NUESTRA/REF. **C-180-Tenerife**  
puerto Colón  
(rel. C-195-Tenerife  
y CNC02/11/38/0005)  
ET/JMM

Informe de adscripción sobre la situación actual del título de ocupación del DPMT traspasado y adscrito por parte del puerto Colón y sobre su modificación con destino al proyecto básico modificado "Mirador puerto Colón" de marzo 2019 y al proyecto "Acceso solárium-piscina Club Náutico al mar" de abril 2021 (TM Adeje, Tenerife).

Plano A:04 "Planta Nivel 0. Distribución y Acotado" del proyecto de marzo de 2019

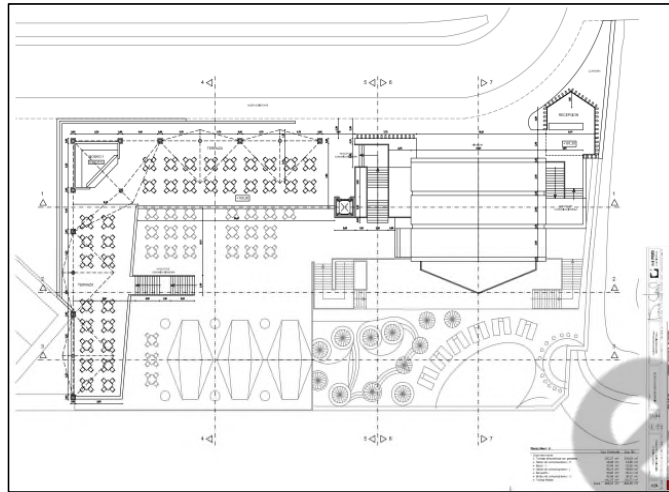
En el proyecto **no se observa conexión alguna con Jardín Tropical**, por lo que no se permite su ampliación y mejora tal como figuraba en el proyecto del Ayuntamiento. Se deberían **reducir o eliminar las pantallas visuales** que se prevén sobre la rasante del paseo que dificultan la vista hacia el mar, y asimismo la **ocupación del borde marítimo** con superficies de pago, terrazas y piscina, de modo que se permita el **acceso público gratuito al menos en algunos tramos**. Por otro lado, dado que los terrenos a adscribir han de formar parte de la zona de servicio del puerto, según el art. 104.2 del RGC se debería **justificar que todos los usos previstos en la segunda parcela se requieren para la actividad portuaria**. Por todo lo anterior, **el proyecto se debería modificar**.

*Plano A:11 “Imágenes 3D” del proyecto de marzo de 2019*

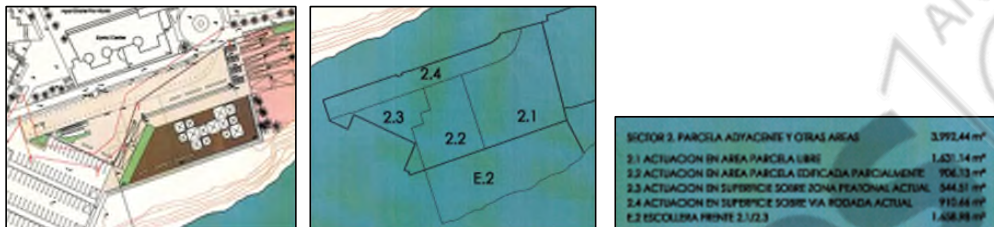
Tal como ha informado el SPC en junio de 2020, en el proyecto **no figura conexión alguna con las instalaciones de Jardín Tropical**, por lo que no se permite su ampliación y mejora tal como figuraba en el proyecto del Ayuntamiento de Adeje en relación a la denominada segunda parcela (Zona 2), dotándolas de un **mejor acceso** adaptado a personas con movilidad reducida, la creación de una **plaza conectada** con el paseo peatonal, la instalación de un **quiosco con terraza** que podría atender tanto a las instalaciones de baño como al paseo, la construcción de **vestuarios** (de los que se carece actualmente), así como dependencias para las instalaciones de baño, vigilancia seguridad y servicios de temporada.

Por tanto, **se debe modificar el proyecto de marzo de 2019** para:

1. Eliminar la completa ocupación privativa del borde marítimo para permitir el acceso público gratuito **al menos en la mitad del frente**, suprimiendo parte de las terrazas privativas, en línea con lo planteado por el Ayuntamiento de Adeje en el proyecto de abril 2011.

*Vista panorámica desde la Avda. de Colón, dirección este-oeste (Plano Nº A:13 "Imágenes 3D", proyecto marzo 2019)*

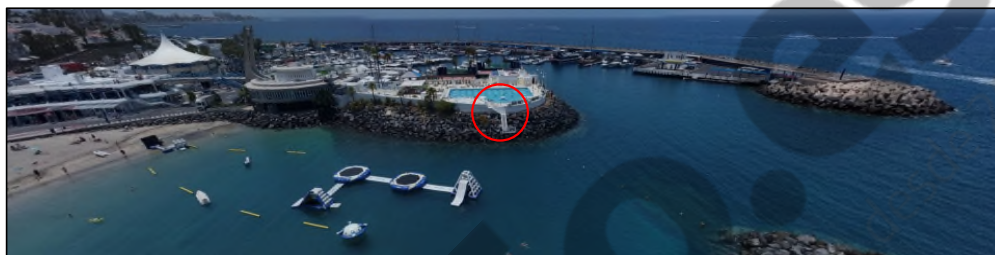
3. Reducir **al mínimo las pantallas visuales** planteadas por encima de la rasante del paseo que dificultan la vista hacia el mar desde dicha cota en el trasdós de la parcela (zona 2), en línea con lo planteado por el Ayuntamiento de Adeje en el proyecto de abril 2011.

4. Suprimir las ocupaciones y los usos destinados a **"vacío sala polifuncional"** en Planta Nivel -1, a **"escenario"** en Planta Nivel -2, y a **"piscina"** en Planta Nivel -3, por no ser acordes con el art. 32.1 de la LC dado que por su naturaleza no han de ocupar DPMT y son perfectamente ubicables fuera de aquel.
5. Justificar que las plantas inferiores se destinen a **usos bien exclusivamente portuarios bien acordes a los máximos establecidos en el art. 105 del RGC.**
